Brennräume

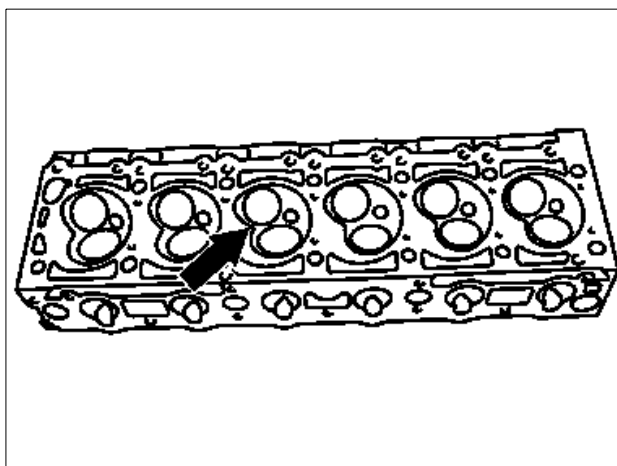
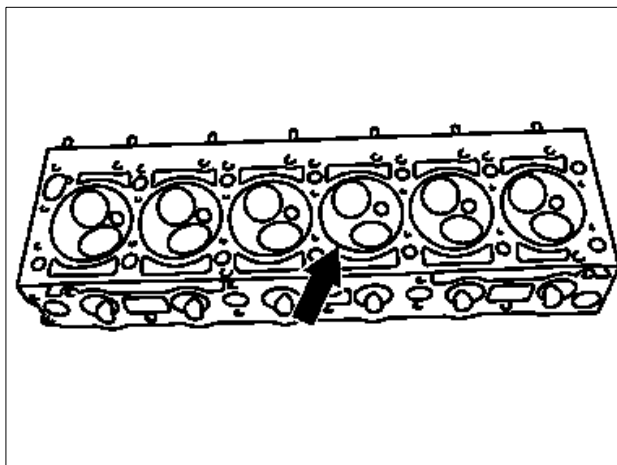
Die Brennräume der Zylinderköpfe der Motoren 103.94 und 103.98 sind unterschiedlich und dürfen nicht vertauscht werden.

Außerdem sind die Zylinderköpfe der Motoren mit offenem Brennraum (2. Ausführung) unterschiedlich zu den vorher verwendeten Zylinderköpfen mit Quetschspalten (1. Ausführung).

Zylinderkopf 1. Ausführung mit Quetschspalten (Pfeil) nur zusammen mit den dazugehörigen Kolben verwenden (siehe Ersatzteile).

Zylinderkopf 2. Ausführung mit offenem Brennraum (Pfeil) nur zusammen mit den dazugehörigen Kolben verwenden.
